改善箇所説明図

① 燃料噴射パイプ

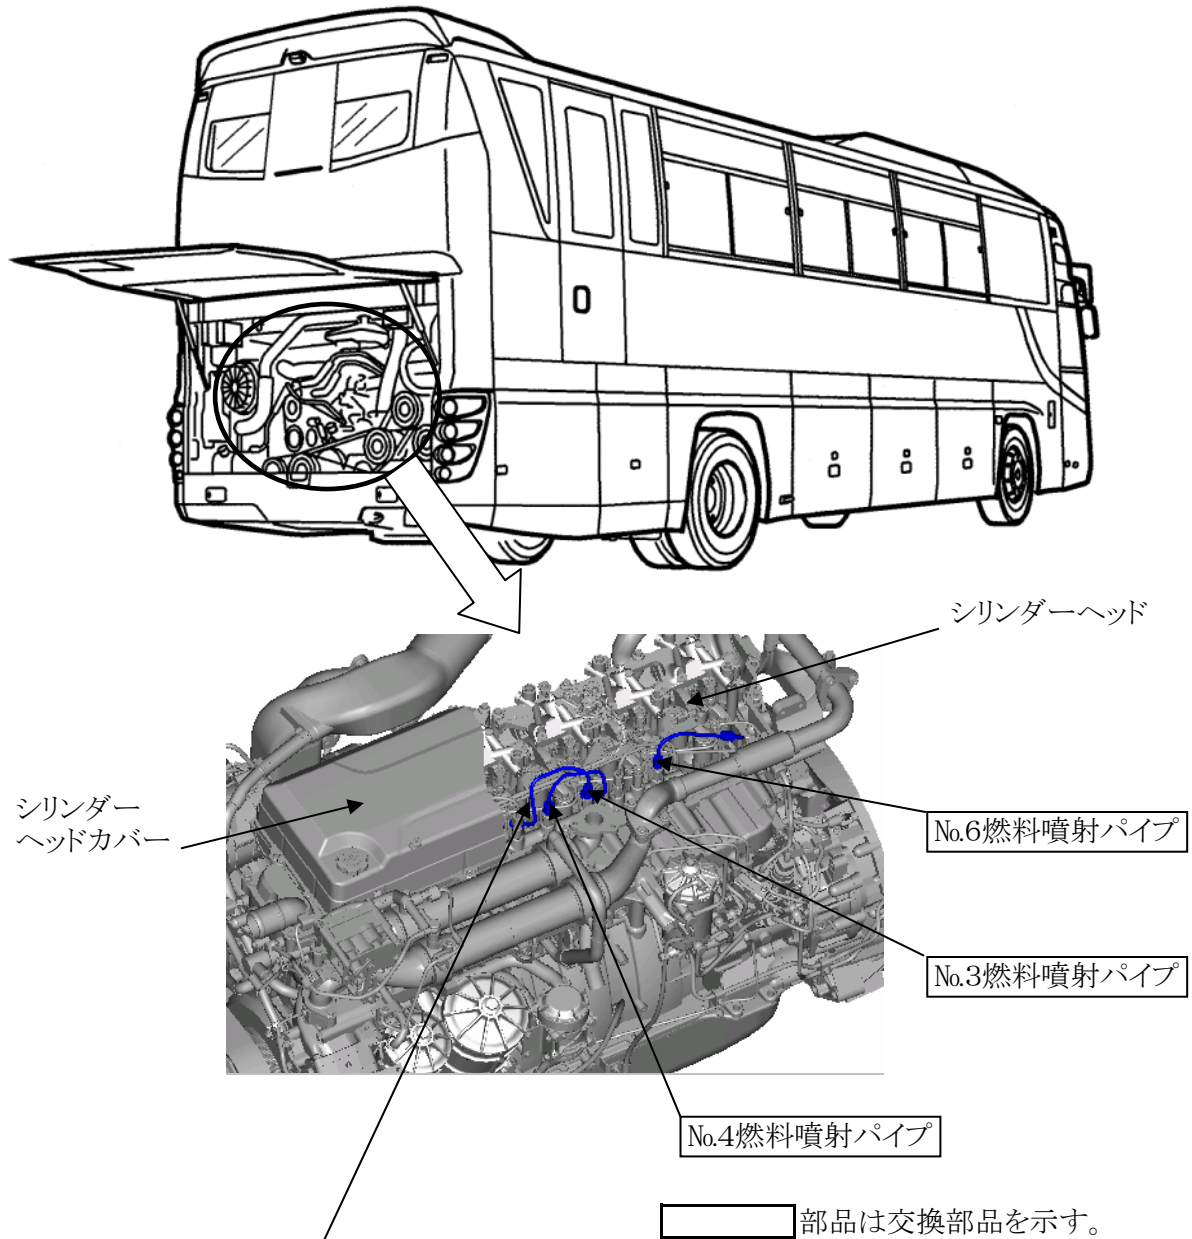
燃料噴射制御プログラムが不適切なため、中速回転域において噴射パイプに共振が発生し、パイプに亀裂が発生するものがある。そのため、そのまま使用を続けると、燃料が漏れてエンジンオイルに混入して、シリンダ内で燃焼されるため、出力不足となる又は振動が発生し、最悪の場合、エンストし再始動できなくなるおそれがある。

全車両、噴射特性の制御プログラムを書き換えるとともに、当該パイプ(3・4・6気筒)を新品と交換する。

識別 : エンジンヘッドカバー上面に黄色ペイントを塗布する。

② エアチャージパイプ

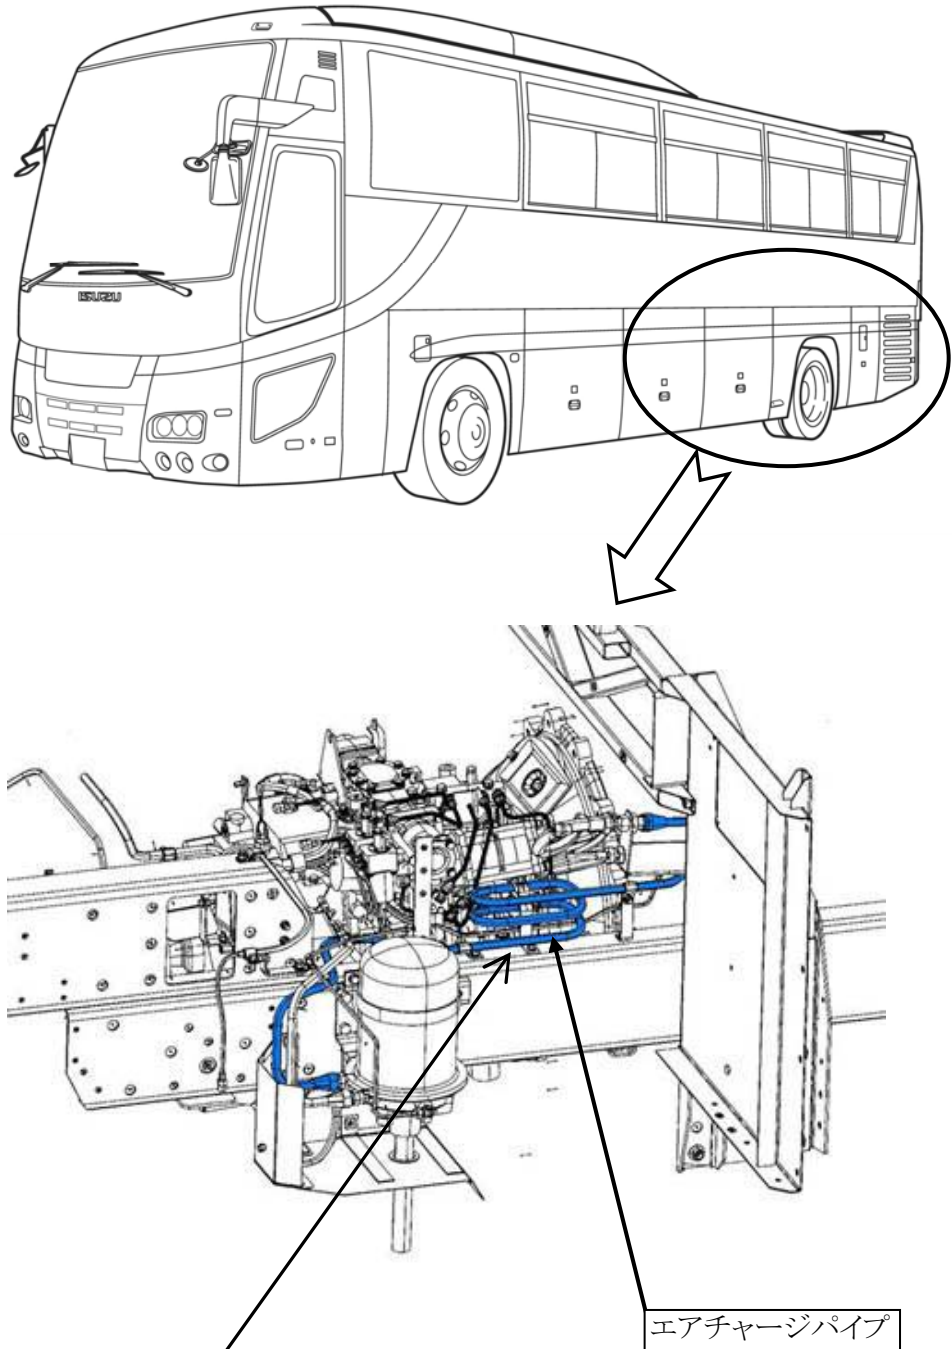
制動装置のエアチャージパイプの固定方法が不適切なため、エンジン振動等により当該パイプに亀裂が生ずるものがある。そのため、そのまま使用を続けると、当該パイプからエアが漏れ、エアの供給量が減少してエアの充填時間が長くなるおそれがある。

全車両、当該エアパイプを新品と交換するとともにクリップを1個所追加する。

識別：改善車両には、乗降口の車両番号プレート右上に黄色ペイントを塗布する。
